六ヶ所再処理施設における  
新規制基準に対する適合性

安全審査 整理資料

固化セル圧力放出系の高性能粒子  
フィルタの1段から2段への変更

第1図 高レベル廃液ガラス固化建屋換気設備系統概要図

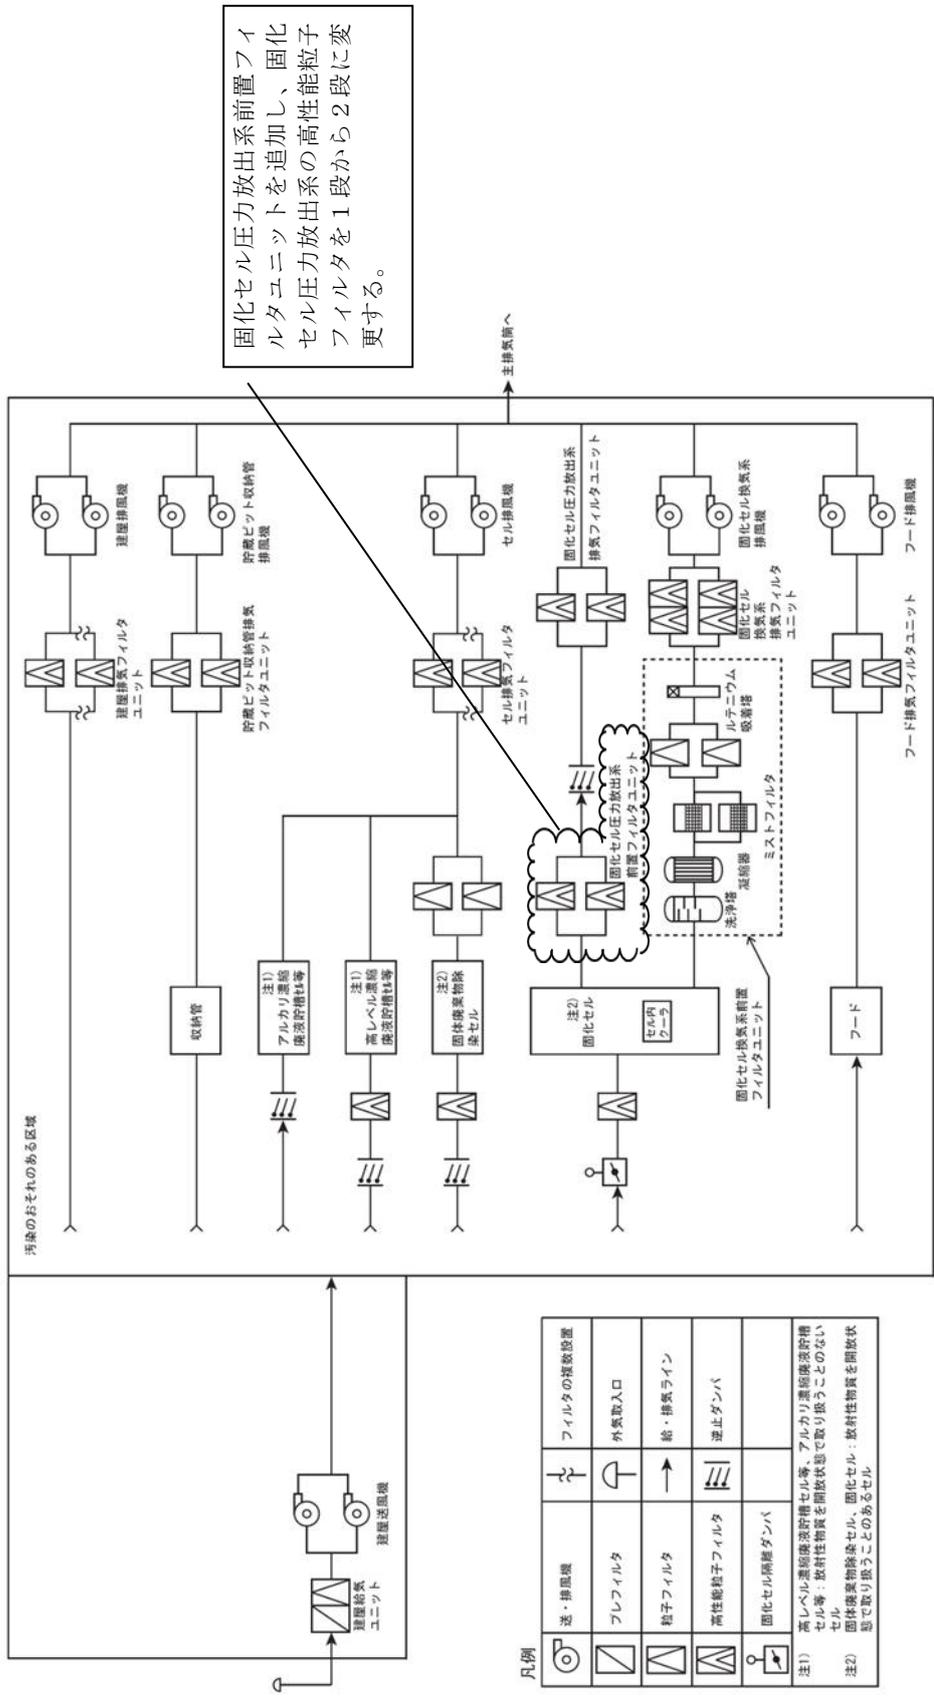
安全性の向上の観点から、設計基準事故時の公衆への線量を低減するために、固化セル圧力放出系の高性能粒子フィルタを1段から2段に変更する。このため、高レベル廃液ガラス固化建屋換気設備の主要設備に固化セル圧力放出系前置フィルタユニットを追加する。

<u>固化セル圧力放出系前置フィルタユニット</u> (高性能粒子フィルタ1段内蔵形)	<u>2基</u>
<u>粒子除去効率</u>	<u>99.9%以上 (0.3<math>\mu</math>mDOP粒子) /段</u>

第1図 短時間の全交流動力電源の喪失時の放射性物質の大気放出過程

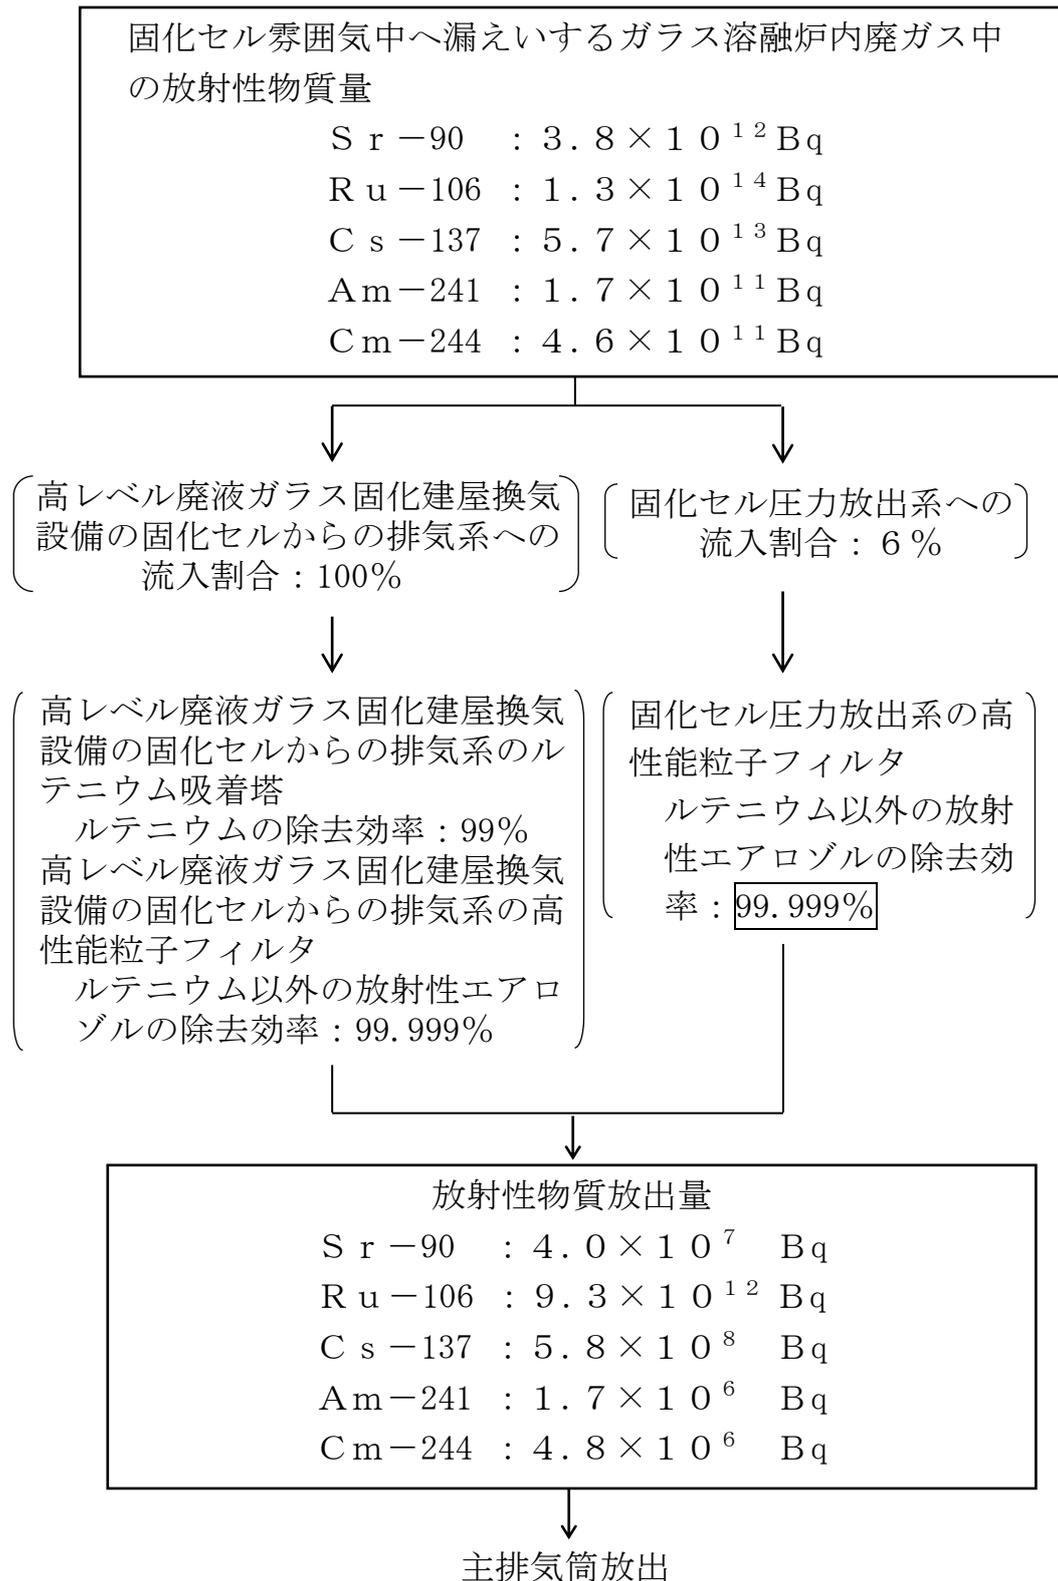
e. 固化セル圧力放出系の高性能粒子フィルタは2段であり、ルテニウム以外の放射性エアロゾルに対して、高性能粒子フィルタの除去効率は99.999%とする。

上記の解析条件に基づいて計算した公衆の線量に寄与する放射性物質が主排気筒から大気中に放出されるまでの過程を、第1図に示す。

上記の解析条件に基づいて計算した敷地境界外の線量の評価結果は第1表に示すとおり  $2.5 \times 10^{-1}$  mSvであり、公衆に対して著しい放射線被ばくのリスクを与えることはない。
